Aktenzeichen:
KKU2020/0929

Projekt:
Kernkraftwerk Unterweser (KKU)

Stellungnahme

Einzelfallnachweis nach § 37 StrlSchV zur Freigabe von Reststoffen aus dem Kernkraftwerk Unterweser zur Beseitigung auf der Deponie Brake-Käseburg

Abbildung 7-1: Schematische Darstellung des Radionuklidtransports von der Abfallschicht zum Brunnen im Modell; Abbildung aus /U 3/. (Die geologische Barriere und die ungesättigte Zone werden in dieser Darstellung zusammenfassend als Boden bezeichnet.)

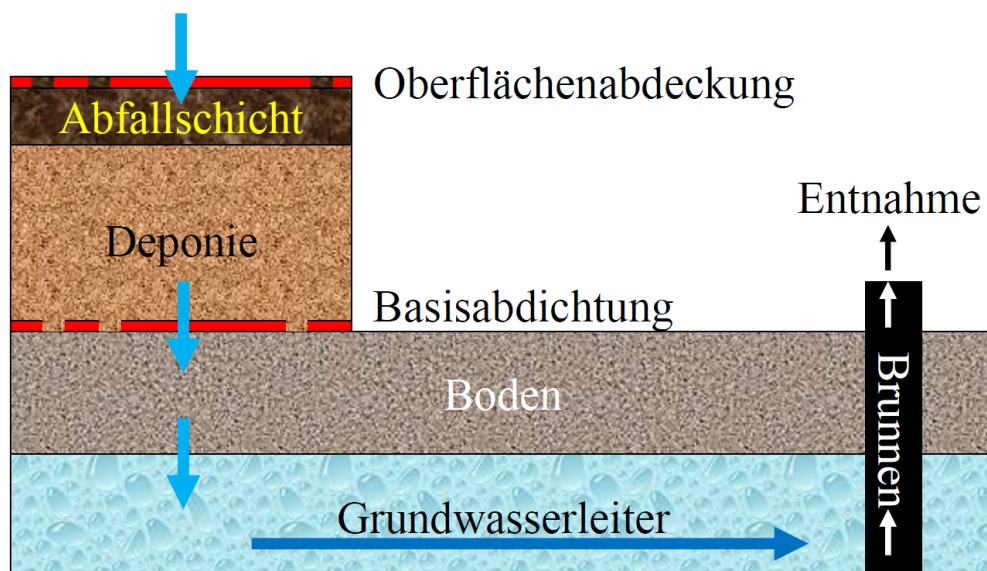
Die im EFN /U 3/ für die Berechnung der potenziellen Exposition der allgemeinen Bevölkerung (Wohnbevölkerung) verwendeten Parameter sind in Tabelle 7-2 aufgelistet. Eine schematische Darstellung des Radionuklidtransports von der Abfallschicht zum Brunnen ist in Abbildung 7-1 gezeigt.

Die Modellrechnungen wurden gemäß EFN /U 3/ mit der Simulationssoftware ECOLEGO /S 33/ jeweils für eine normierte Radioaktivität von 1 Bq/g in der obersten Abfallschicht als initiale Aktivitätsverteilung durchgeführt. Im Modell des EFN /U 3/ wird Dispersion (gemeint
